Comune di Pontassieve  
Area Governo del Territorio

Prot. n. 8011/2019

**Oggetto: PARERE PREVENTIVO DI COMPETENZA - PIANO ATTUATIVO  
RELATIVO ALL'AMBITO "P5 - AMPLIAMENTO CIMITERO MISERICORDIA"  
NEL CAPOLUOGO - P.E. 2018/578**

Schema grafico 1

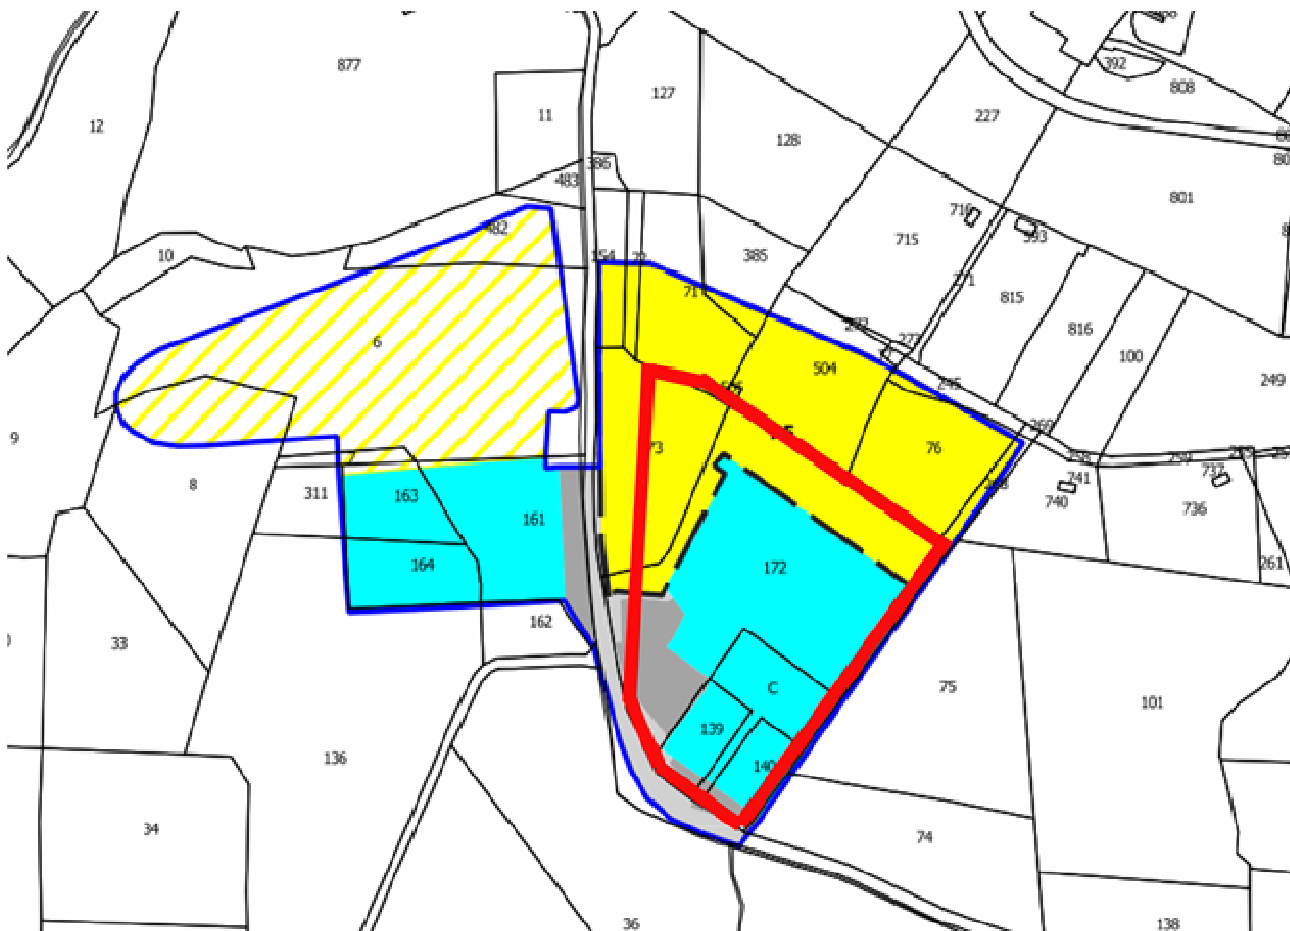
Per quanto riguarda il perimetro nella planimetria approvata nel 2001, e non alterata nella variante del 2013, la situazione prevede un impianto di origine ed un possibile ampliamento, indicato nello schema grafico n.1, rispettivamente in ciano e con perimetro rosso.

A livello di conformità agli strumenti urbanistici, come descritto nell'istruttoria del Servizio Pianificazione, l'ambito P5, indicato con campitura piena gialla, decaduto in data 01/02/2011, è stato riconfermato con variante ordinaria denominata 3° RUC approvata con delibera C.C. n. 73 del 28/11/2017 e pertanto l'ampliamento previsto è conforme al RU.

Possiamo, comunque, affermare che, visto l'approvazione del Piano strutturale vigente del 2004 e del conseguente RU nel 2005, nella variante del 2014 al Piano Regolatore Cimiteriale sarebbe stato opportuno adeguare il profilo del possibile ampliamento del cimitero, in modo da avere i due strumenti urbanistici vigenti coerenti.

Pertanto si ritiene che l'approvazione del Piano Attuativo in oggetto possa essere l'occasione per rettificare le due perimetrazioni e rendere i due strumenti pianificatori coerenti.

A) rettifica attraverso Delibera di Consiglio Comunale della cartografia (tav 1) allegata al Piano Cimiteriale rispetto alla pianificazione vigente RUC.
